**Conseil économique et social**

**Forum mondial de l'harmonisation  
des Règlements concernant les véhicules****Groupe de travail des dispositions générales de sécurité****105<sup>e</sup> session**

**Règlement n° 58 (Protection arrière anti-encastrement)****Proposition d'amendements au Règlement n° 58  
(Protection arrière anti-encastrement)****Communication de l'expert de l'Allemagne\***

**Figure 1**

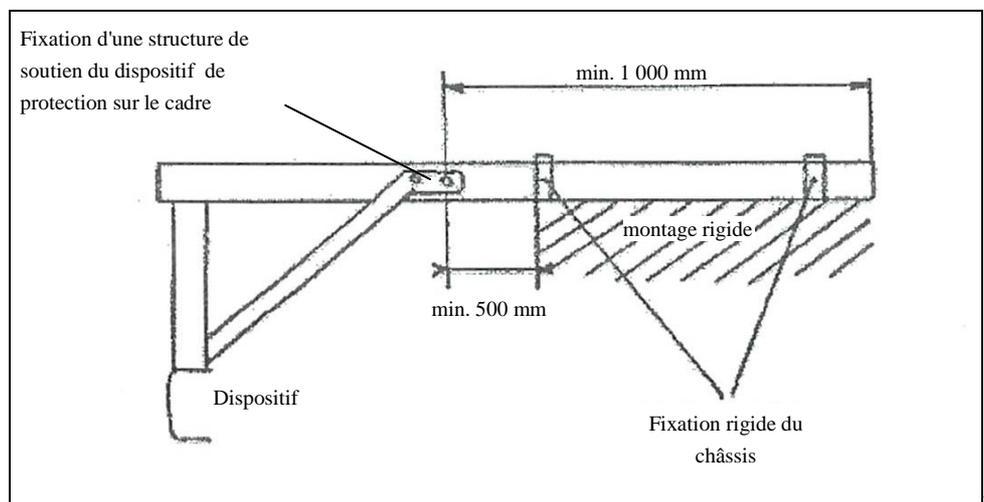
Paragraphe 1.1.3, modifier comme suit:

«1.1.3 Sur un montage rigide (voir la figure 1, qui représente les prescriptions minimales à respecter).
